बापरोला

पुनर्वासि कॉलोनी, पश्चिम दिल्ली

संरचनात्मक विश्लेषण
समस्याएँ और समाधान पर एक रिपोर्ट

जून, 2025

चित्र 8: रिसाव के कारण छत का खराब होना

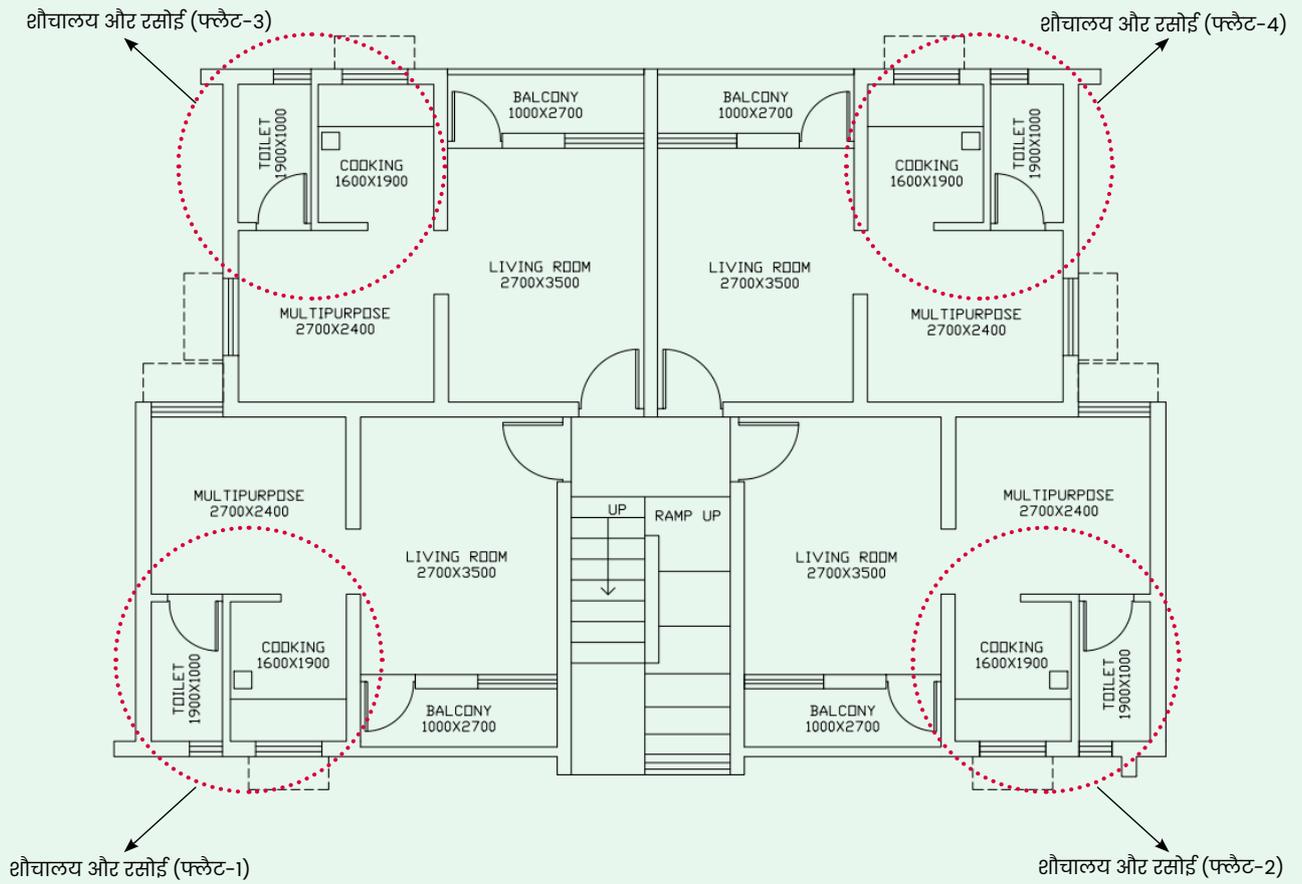
- ▶ सभी ब्लॉकों में, खासकर रसोई और शौचालय वाले हिस्सों की भीतरी और बाहरी दीवारों पर गंभीर सीलन की समस्या देखी गई है।
- ▶ यह सीलन दीवारों में नमी पैदा कर रही है, जिससे घर के अंदर पेंट उखड़ रहा है और बाहर की ईंटें कमजोर हो रही हैं।

- ▶ शौचालय और रसोई में निम्न-गुणवत्ता का प्लंबिंग कार्य
- ▶ टूटी हुई नाली और बारिश के पानी की पाइपलाइन
- ▶ बाहरी हिस्से में लगे लोहे के पानी की पाइपों में जंग लगना

चित्र 10: फ्लैटों के अंदर प्रभावित क्षेत्रों को दर्शाने वाला ब्लॉक प्लान

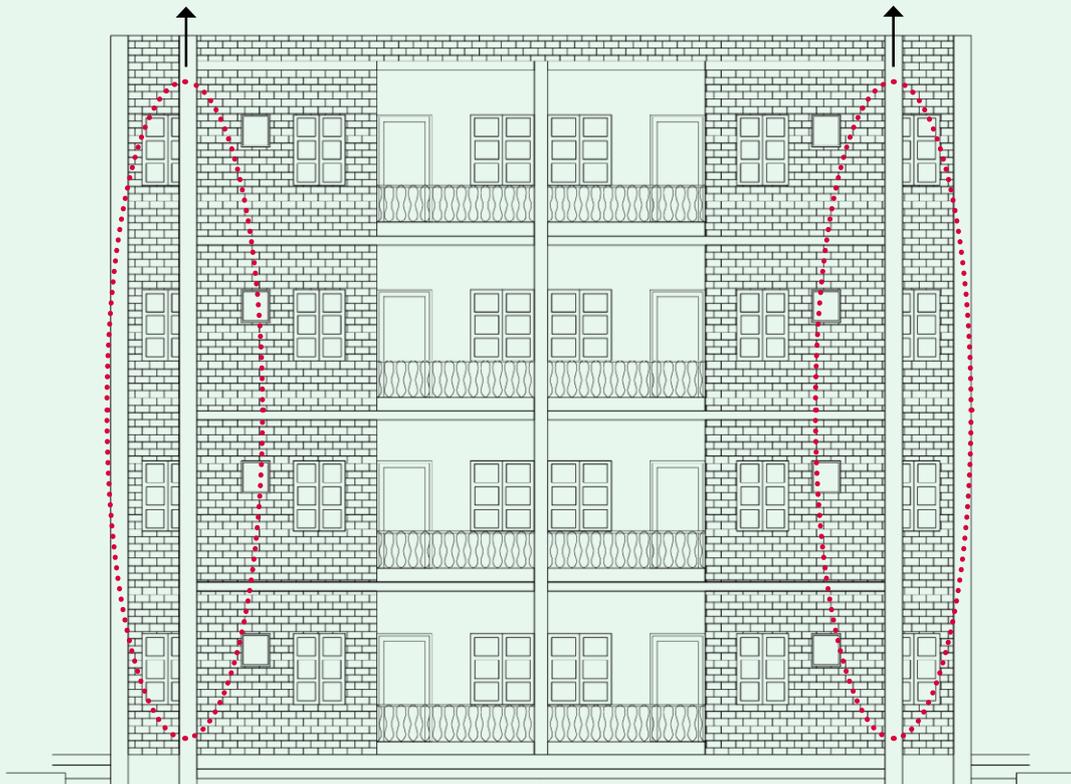
नीचे दिए गए चित्र एक सामान्य बिल्डिंग ब्लॉक की फ्लोर प्लान (मंजिल योजना) और एलिवेशन (बिल्डिंग के आगे का चित्र) के ज़रिए भीतरी और बाहरी दीवारों में हुए नुकसान वाले हिस्सों को दिखाते हैं। इन चित्रों से यह साफ़ समझ आता है कि ज्यादातर नुकसान रसोई और शौचालय के भीतरी और बाहरी हिस्सों में हुआ है।

शौचालय और रसोई क्षेत्रों की बाहरी दीवारों पर नमी

चित्र 17: खुले नाली पाइप से उच्च दबाव अपशिष्ट जल के कारण कंक्रीट ब्लॉक कोने के माध्यम से पानी का रिसाव

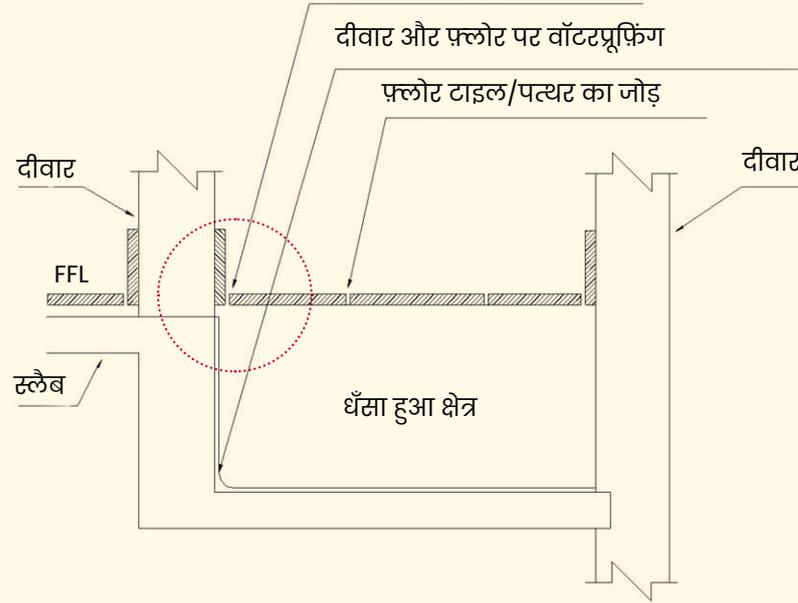
1. कोने के गटर में अत्यधिक नाली के पानी के बहाव और ओवरफ्लो के कारण सीलन का रहना

चित्र 18: अनुचित फ़्लोर और डैडो टाइल जंकशन और टाइल/पत्थर का जोड़ रिसाव की ओर ले जाता है

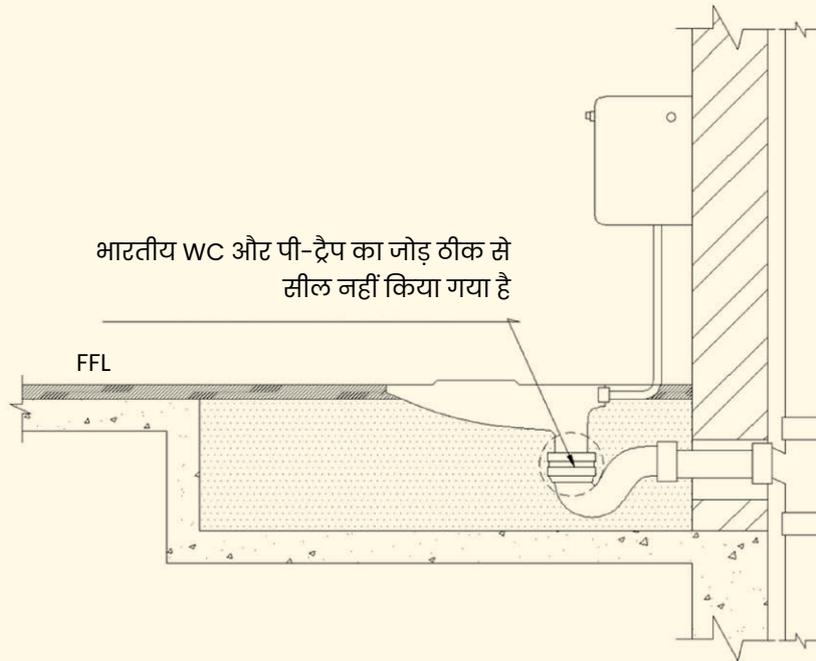
2. फ़्लोर और दीवार की टाइल/पत्थर के जॉइंट्स के जंकशन पर लीकेज

चित्र 19: WC और पी-ट्रेप का जोड़ ठीक से सील नहीं होने के कारण रिसाव हो रहा है

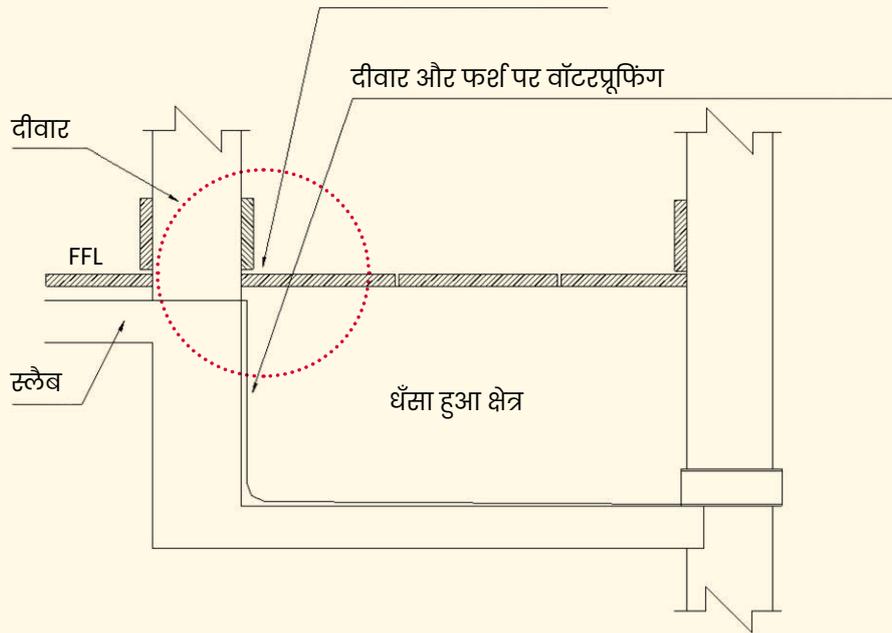
3. शौचालयों में भारतीय शैली की सीट और पी-ट्रेप का जोड़ ठीक से सील नहीं होने के कारण लीकेज/रिसाव हो रहा है

चित्र 25: भूकंप प्रतिरोधक क्षमता के लिए महत्वपूर्ण मुद्दे

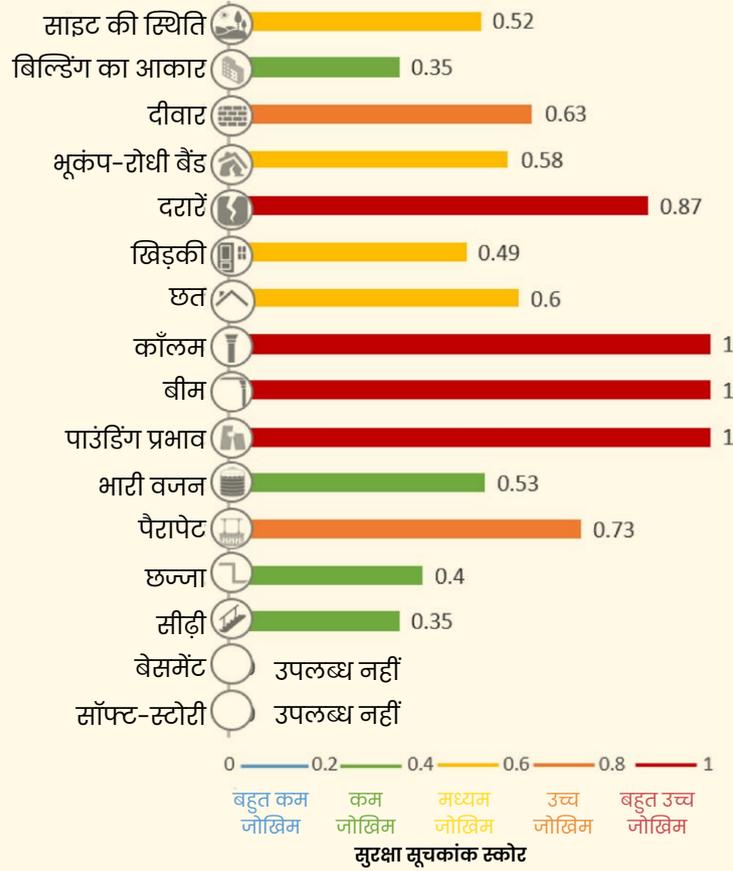
यह कॉलोनी G+3 मंजिला ईट की दीवारों पर आधारित (लोड-बेयरिंग) इमारतों की है, जिनमें कई जगहों पर दरारें, सीलन और पुरानी सामग्री के खराब होने के लक्षण साफ़ दिखते हैं। ज़रूरी सुरक्षा तत्व जैसे कि सिल बैंड और रूफ बैंड मौजूद नहीं हैं—जो ऐसे भूकंपीय ज़ोन में अनिवार्य माने जाते हैं।

- ▶ खिड़की-दरवाज़ों के पास दरारें—भूकंप की स्थिति में जोखिम का संकेत
- ▶ भीतरी दीवारों का पलस्तर उखड़ना और बाहर ईंटों का झड़ना—नमी और निम्न गुणवत्ता सामग्री के कारण
- ▶ सीलन, फंगस, और दीवारों में लगातार नमी—सही वाटरप्रूफिंग और ड्रेनेज की कमी
- ▶ कुल मिलाकर निर्माण की गुणवत्ता कमजोर है
- ▶ दीवारों पर कई जगहों पर दरारें

यदि इन स्थितियों को नज़रअंदाज़ किया गया, तो भारी बारिश या भूकंप के समय गंभीर नुकसान हो सकता है। नीचे दिए गए चित्रों में इन समस्याओं के कुछ उदाहरण और भूकंप रोधी क्षमता बढ़ाने के लिए ध्यान देने योग्य अन्य ज़रूरी बिंदुओं को दर्शाया गया है।

- भूकंप बैंड लगाना:** सभी ज़रूरी जगहों जैसे प्लिंथ (नीचे का हिस्सा), खिड़की-दरवाज़े के पास, और छत पर बैंड लगानी चाहिए। इन बैंड्स को उचित एंकरिंग और सुदृढ़ीकरण के साथ लगाएं ताकि दीवार की संरचनात्मक मजबूती बढ़ाई जा सके।

- गैर-संरचनात्मक हिस्सों की मरम्मत:** पैरापेट या छज्जों जैसे हिस्सों को अच्छी तरह से इमारत से जोड़ें ताकि भूकंप में गिरने का खतरा न हो।
- छत पर भारी चीज़ों को ठीक से रखना:** छत पर रखी पानी की टंकी जैसे भारी सामान को या तो हटा दें या छत बीच में रखकर अच्छे से बांधें, ताकि वे भूकंप में गिर न जाएं।
